Vysvětlení zadávací dokumentace č. 6

Veřejná zakázka	
Název:	Kompaktní regálový systém
Identifikátor zakázky (systémové číslo):	P19V00000418
Evidenční číslo ve Věstníku VZ:	Z2019-014778
Datum zahájení zadávacího řízení:	2. 5. 2019
Zadavatel	
Název:	Krajská knihovna Vysočiny
IČO:	70950164
Adresa sídla:	Havlíčkovo náměstí 87, 580 01 Havlíčkův Brod
Osoba oprávněná jednat za zadavatele:	Ing. Jitka Hladíková, ředitelka
Kontaktní osoba zadavatele:	Projektová kancelář Kraje Vysočina, příspěvková organizace Ing. Marek Bena, tel. +420 604 119 057, benam@pkvysocina.cz
Profil zadavatele:	https://ezak.kr-vysocina.cz/profile_display_188.html

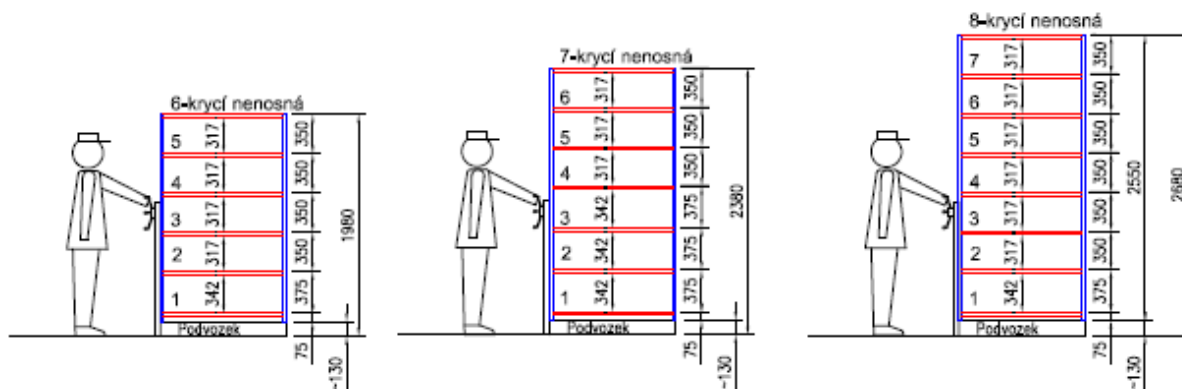
3. Štítek na každou stojku tedy předpokládám, že vždy z obslužných stran bude tento štítek respektovat 1 regálový sloupec? Je li tedy např. 6+6 regálových sloupců z každé strany, nainstalujeme na takový regál 12 ks štítků?
4. Počet polic uvedený v dokumentaci je 5ks/6ks/7ks, Jedná se o celkový počet polic ve sloupci a k tomu ještě krycí police dle VŘ? Obrázek níže

Ano, jedná se o celkový počet polic a k tomu ještě krycí police.
